Mitwirkung Vorprojekt Strassenraumgestaltung und Sanierung Hauptstrasse / Dorfplatz

In den folgenden Tabellen werden die Inhalte der eingegangenen Mitwirkungsbeiträge sowie die Stellungnahmen der Bauherrschaft zusammengestellt.

Tabelle 5: Mitwirkungsbeitrag Nr. 5

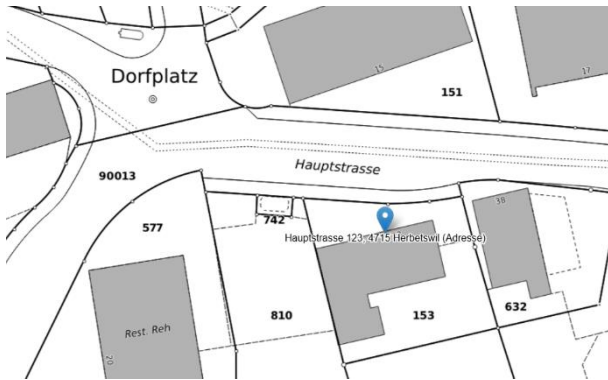
Antrag Nr.	Inhalt	Stellungnahme AVT / BSB	Entscheid AVT / Gemeinde
5-1	Wir sind die Eigentümer des Hauses an der Hauptstrasse 123 und sind mit keiner der genannten Varianten Einverstanden, welche uns den Zugang zu unserem Haus erschwert oder sogar verunmöglicht. Es wäre sehr höflich gewesen, wenn mit Betroffenen das Gespräch vor der Projektierung gesucht worden wäre.	 Im Rahmen des Bauprojekts wird nach Optimierungen gesucht (Mauer, Ein-/Ausfahrt). Für das Anliegen besteht entsprechendes Verständnis. Für den Standort der Bushaltestelle bestehen aber keine geeigneten Alternativen. Aufgrund des Ausbaus nach Behindertengleichstellungsgesetz ist mit Einschränkungen zu rechnen.	BSB wird die Situation nochmals anschauen und mit entsprechenden Plangrundlagen das Gespräch mit dem Eigentümer suchen. Für das Gespräch wird die Gemeinde und das AVT ebenfalls eingeladen. Das Projektteam ist bestrebt frühzeitig eine einvernehmliche Lösung zu finden.

Tabelle 7: Mitwirkungsbeitrag Nr. 7

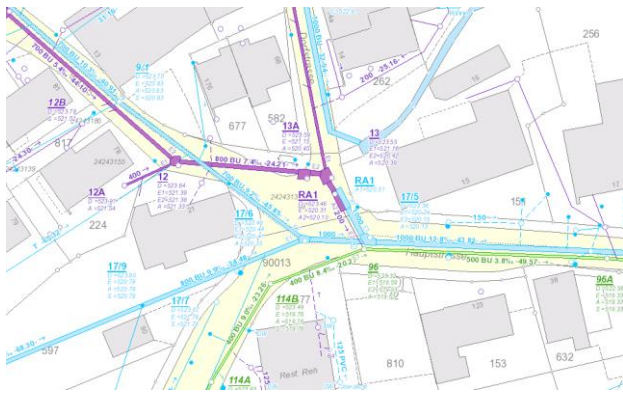
Antrag Nr.	Inhalt	Stellungnahme AVT / BSB	Entscheid AVT / Gemeinde
7-1	Entwässerung Hauptstrasse: Jetzige Problematik: bei langem starken Regen läuft das Wasser von der Hauptstrasse auf unser Vorplatz. Es gibt Situationen wo unsere 2 Schächte das Wasser nicht mehr schlucken können. Dies ist schon mehrmals vorgekommen und es musste auch schon die Feuerwehr aufgeboden werden. Eigentliches Problem: Wasser läuft vom Nachbargrundstück auf die Hauptstrasse und von der Hauptstrasse auf unseren Platz (Gemeinde wurde schon informiert). Bei der Planung der Entwässerung der Hauptstrasse ist dies zu beachten Betrifft: GB Nr. 155 (Hauptstrasse 96a), GB Nr. 598 (Hauptstrasse 96)	 Diesen Punkt nehmen wir gerne auf und prüfen in der Detailplanung (Bauprojekt) die Entwässerung.	Im Rahmen des Bauprojekts wird die Strassenentwässerung gegenüber den privaten Parzellen getrennt. Das Anliegen wird berücksichtigt.
